**INFORME TÉCNICO DE ACTUALIZACIÓN DEL TRAZADO EN PLANTA DE LA RED DE CARRILES BICI DEL PLAN DIRECTOR DE LA BICICLETA EN LA CIUDAD DE LAS PALMAS DE GRAN CANARIA.**

El objeto del presente informe no es otro que el de informar y justificar las modificaciones de trazado de los itinerarios descritos en la documentación gráfica del Plan Director de la Bicicleta de Las Palmas de Gran Canaria de 2016 (en adelante PDB16.)

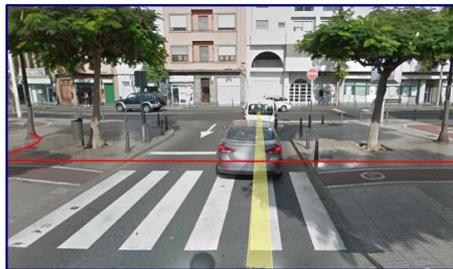
- Se incluye conexión entre Paseo de Chil y la Zona 30 de Ciudad Jardín por calle Velázquez.
- El transversal de Leopoldo Matos se sustituye por la calle Doctor José Ponce Arias y se crean conexiones con Zona 30 de Alcaravaneras. Se debe cambiar el sentido de la calle con lo que se mejora de manera notable la seguridad vial en el acceso de esta calle en donde actualmente existe una visibilidad nula de los vehículos que se aproximan saliendo de el túnel de Luengo.

- Es necesario crear en este punto conexión vertical con Paseo de Chil, siempre que se tenga planificado la infraestructura de movilidad vertical necesaria. En caso contrario, se estudiará otra solución. Se mantiene el transversal para conectar la zona 30 de Alcaravaneras con la infraestructura existente del lado mar. Durante el periodo de confinamiento se dispuso de la calle García Morato como **RUTA CICLISTA limitada a 30 km/h** y asegurando con ello el acceso escolar que existe en esta vía.
